Gmina Nowy Wiśnicz
z siedzibą Rynek 38
32-720 Nowy Wiśnicz

Znak sprawy: RI-ZPU.271.7.2026

Dotyczy: postępowania o udzielenie zamówienia publicznego w trybie podstawowym bez przeprowadzenia negocjacji pn.: **Zakup i montaż wyposażenia do żłobka w Królówce w ramach zadania pn.: Utworzenie 45 nowych miejsc opieki nad dziećmi do lat 3 w instytucji żłobka pod adresem: Królówka 312.**

Wyjaśnienia- zmiana treści specyfikacji warunków zamówienia z dnia 02.03.2026 r.

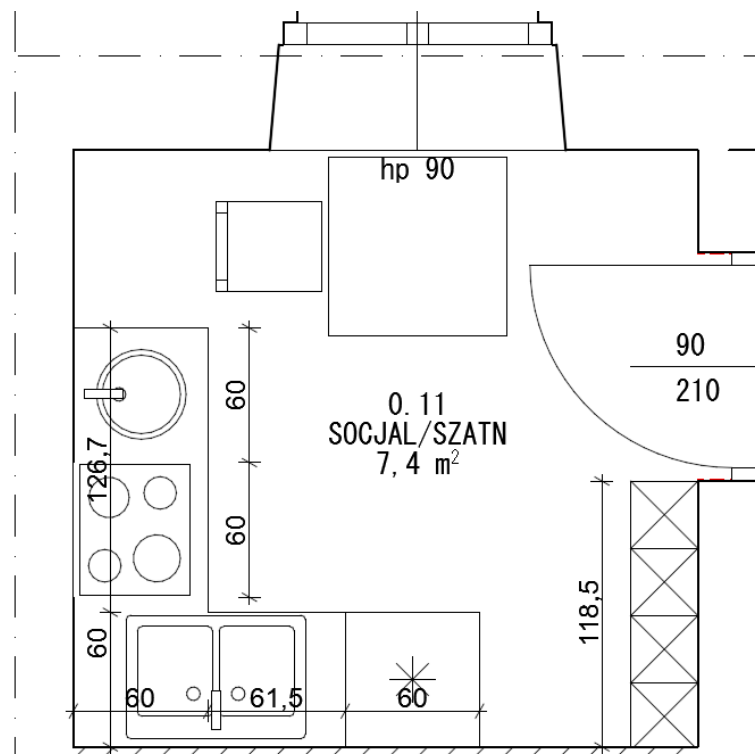
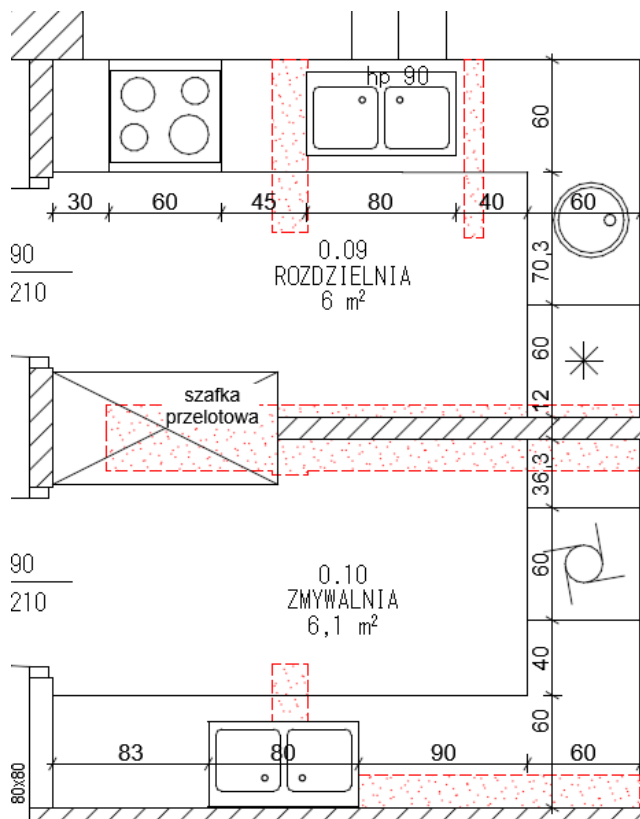
Pytanie 5.

Szanowni Państwo, w nawiązaniu do pozycji 17 zwracamy się z uprzejmą prośbą o podanie przybliżonych wymiarów zestawu mebli kuchennych wraz ze zlewozmywakiem. Niestety na podstawie załączonej dokumentacji projektowej nie jest możliwe jednoznaczne określenie wymaganych parametrów, co uniemożliwia Wykonawcom przygotowanie rzetelnej wyceny.

Odpowiedź:

Poniżej podajemy wymiary:

Wymiary poszczególnych elementów zestawów meblowych zostały podane w odpowiedzi na pytanie nr 5.
